Parecer Técnico FEAM/GST nº. 13/2026

Parecer Técnico de Licença Ambiental Simplificada nº 32751/2025

PROCESSO DE LICENCIAMENTO AMBIENTAL Nº: 32751/2025		Mina Várzea Leste-Norte	
SEI Híbrido: 2090.01.0009989/2025-19		Validade: 10 anos	
EMPREENDEDOR:	GERDAU ACOMINAS S/A	CNPJ:	17.227.422/0158-03
EMPREENDIMENTO:	Mina Várzea Leste-Norte	CNPJ:	17.227.422/0158-03
MUNICÍPIO(S):	Itabirito	ZONA:	Rural
CRITÉRIO LOCACIONAL INCIDENTE: • Não se aplica			
CÓDIGO:	ATIVIDADE OBJETO DO LICENCIAMENTO (DN COPAM 217/2017):	CLASSE	CRITÉRIO LOCACIONAL
A-05-06-2	Disposição de estéril ou de rejeito inerte e não inerte da mineração (classe II-A e IIB, segundo a NBR 10.004) em cava de mina, em caráter temporário ou definitivo, sem necessidade de construção de barramento para contenção	2	0
CONSULTORIA/RESPONSÁVEL TÉCNICO:		ART nº	CTF/AIDA-IBAMA:
Francisco de Assis Lafeté Couto		MG202433228 10	4358728
AUTORIA DO PARECER		MATRÍCULA	ASSINATURA
Fernanda Maria Cósso Lima – Servidora Pública		1.615.012-0	
De acordo: Liana Notari Pasqualini Gerente de Suporte Técnico		1.312.408-6

Parecer Técnico de Licença Ambiental Simplificada (RAS) nº 32751/2025

Figura 3 - Recorte da Planta Planialtimétrica com projeção do Backfill da Cava Sul. Fonte: autos do processo.

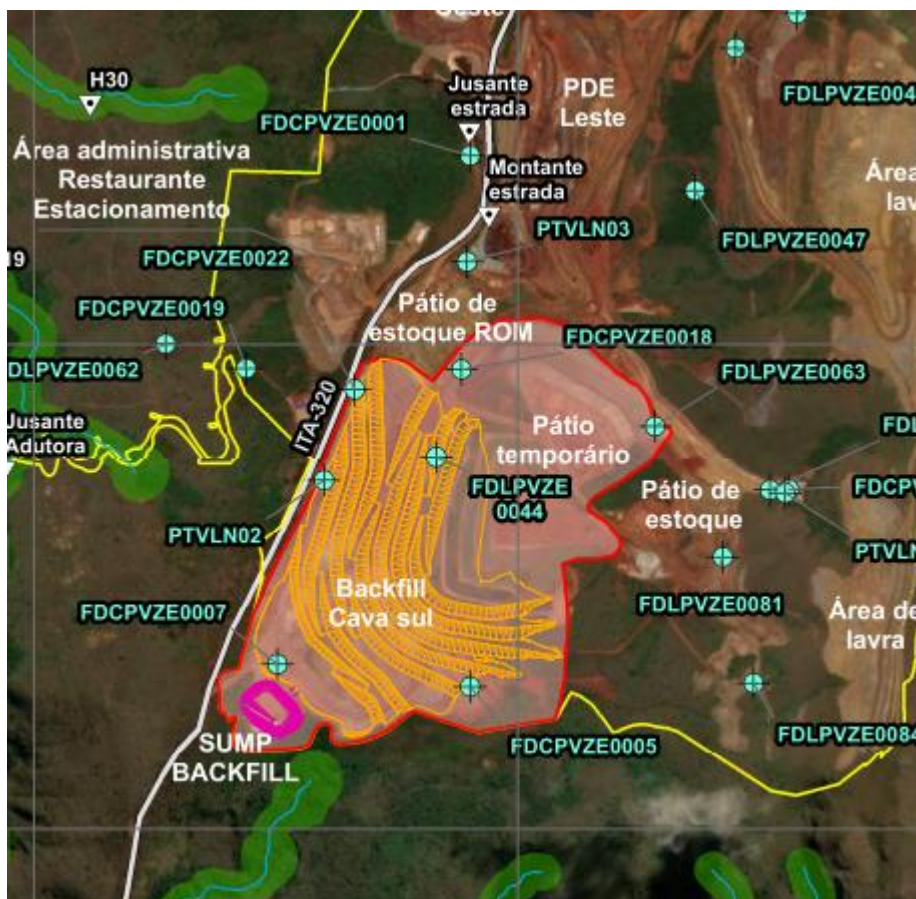
Antes do início da disposição do estéril, o projeto prevê serviços de preparação do terreno/fundação, incluindo: (i) limpeza da fundação, com remoção de arbustos/vegetação rasteira, tratamento de sulcos/ravinas/voçorocas e registro de patologias construtivas para avaliação técnica; (ii) remoção de materiais acumulados oriundos dos serviços preliminares (supressão, acessos, escavação de drenagem interna e limpeza); (iii) bombeamento da água acumulada no fundo da cava e remoção de sedimentos/materiais moles; e (iv) retirada de topsoil (0,50 m) em toda a fundação, inclusive na área do *sump*.

A disposição do estéril será executada por método construtivo ascendente. O maciço será formado a partir do preenchimento do fundo da Cava Sul (entre as elevações 1160,00 m e 1184,00 m) e elevar-se-á até a cota de topo 1250,00 m, resultando em altura máxima de 66,00 m.

A geometria prevê taludes 2H:1V ($\approx 26^\circ$), com altura máxima de 10 m entre bancos e bermas intermediárias com largura mínima de 10 m. A capacidade volumétrica estimada para disposição é de 4,3 Mm³, observando-se que, por se tratar de projeto conceitual, a capacidade deverá ser confirmada nas etapas seguintes, inclusive considerando perdas associadas ao arranjo 3D drenado (inclinações transversais/longitudinais).

O *sump* a jusante integra a concepção do *backfill* e apresenta, dentre os parâmetros consolidados na ficha técnica: volume total 18.499 m³, cota de fundo 1.174,70 m, área 0,62 ha, volume útil de decantação 7.008 m³ e frequência de limpeza anual. Para os acessos internos, foram indicados largura mínima de 12 m, inclinação máxima de 10% e raio mínimo de curvatura de 20 m.

A estrutura prevê drenagem interna de fundo composta por um dreno principal (D1) e dois drenos secundários (D1D e D1E), destinada a interceptar e conduzir ao *sump* as infiltrações e percolações de origem pluvial no maciço, contribuindo para o controle da condição de saturação e para o adequado desempenho geotécnico da estrutura, mitigando riscos de instabilização associados a poropressões elevadas.

Previamente ao avanço das etapas executivas da disposição em cava, é necessário que o empreendedor consolide a caracterização geológico-geotécnica e hidrogeológica de detalhe do sítio, de modo a reduzir incertezas associadas ao grau de alteração das unidades, à presença e orientação de descontinuidades (foliação/fraturas) e às condições de fundação e taludes remanescentes, mediante campanha de investigações compatível com a fase de projeto executivo (sondagens e ensaios pertinentes), com registro técnico e rastreabilidade dos parâmetros adotados.

No mesmo sentido, recomenda-se o detalhamento executivo e a validação dos sistemas de drenagem interna e superficial, incluindo especificação de materiais filtrantes/camadas de transição com critérios de compatibilidade granulométrica, verificação hidráulica dos dispositivos e definição de rotinas de inspeção e manutenção preventiva, considerando suscetibilidade a assoreamento e colmatação.

Item	Condicionante	Prazo
01	Apresentar projeto "as built" da estrutura implantada, contemplando, no mínimo, plantas e perfis planialtimétricos georreferenciados, memória descritiva do executado, registro fotográfico e indicação dos dispositivos efetivamente implantados (drenagem interna, drenagem superficial, <i>sump</i> e acessos), com as respectivas ARTs. No mesmo documento, deverão ser apresentadas diretrizes de encerramento da disposição, incluindo a estabilização final de taludes e bermas, medidas de controle de processos erosivos e carreamento de sedimentos, monitoramentos previstos e, quando aplicável, cobertura e/ou revegetação compatíveis com a função ambiental do local e com o uso futuro previsto para a área, com cronograma e responsabilidades de execução e manutenção.	Até 90 dias após o encerramento do alteamento final.
02	Comunicar ao órgão ambiental o início da atividade de disposição de estéril em cava (<i>backfill</i>), mediante protocolo de relatório analítico de linha de base (<i>baseline</i>) da qualidade das águas superficiais e subterrâneas, contemplando os pontos de monitoramento já estabelecidos no empreendimento, com apresentação dos resultados laboratoriais, identificação dos pontos (nome e coordenadas), datas de coleta, metodologias empregadas e ART do responsável técnico, de modo a caracterizar as condições prévias ao início da atividade licenciada.	Até 30 dias após o início da atividade.

Figura 4 - Mapa Geológico da região da Cava Sul. Fonte: Projeto Conceitual.

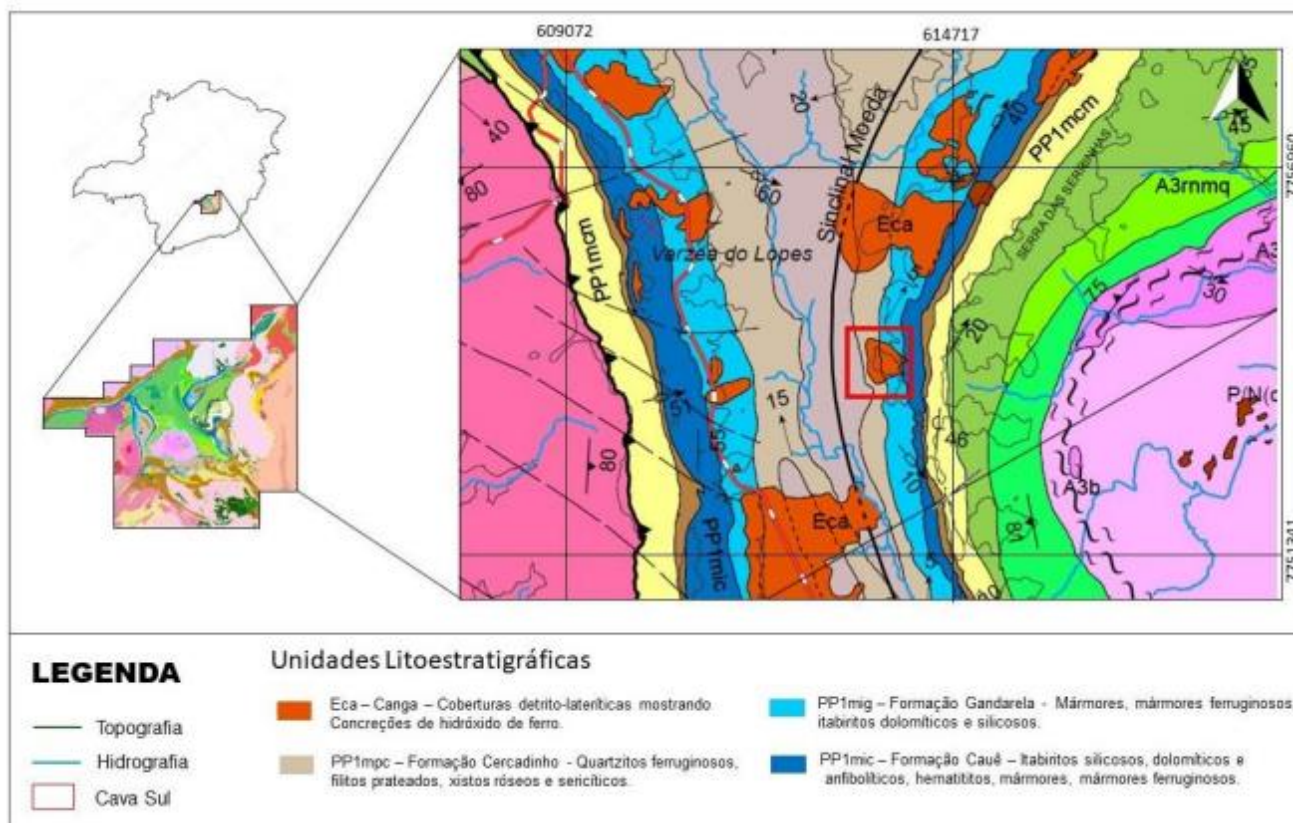
Em escala local, as condições geológico-estruturais da região da Cava Sul foram obtidas a partir de mapeamento geológico-geotécnico, sendo mencionadas, no entorno, as seguintes unidades litoestratigráficas: coberturas cenozoicas (solos coluvionares e coberturas lateríticas), itabiritos das Formações Cauê e Gandarela, e filitos associados à Formação

Gandarela. As coberturas coluvionares foram descritas como material avermelhado, de textura argilo-siltosa com clastos milimétricos; as lateritas ocorrem de forma restrita, com intemperismo completo (W5), resistência muito branda inferior (R1-) e textura argilo-arenosa. Os itabiritos foram diferenciados em silicosos, dolomíticos e goethíticos, em geral muito (W4) a completamente alterados (W5), com resistência variando de extremamente branda (R0) a pouco resistente (R2+). Filitos ocorrem intercalados aos itabiritos, com intemperismo completo (W5) e resistência de R0 a R1+. Também foram registrados diques de metabásica com direção aproximada N-S e E-W, espessura média de 2 m, igualmente completamente alterados (W5), com resistência entre R0 e R1-. Do ponto de vista estrutural, foram registradas como principais feições o bandamento (Sb) e a foliação (S1), com foliação média informada como 090/50 (dip direction/dip). O documento destaca, ainda, que estudos de detalhe para caracterização geológico-geotécnica (sondagens e ensaios de laboratório) estão previstos para fases subsequentes.
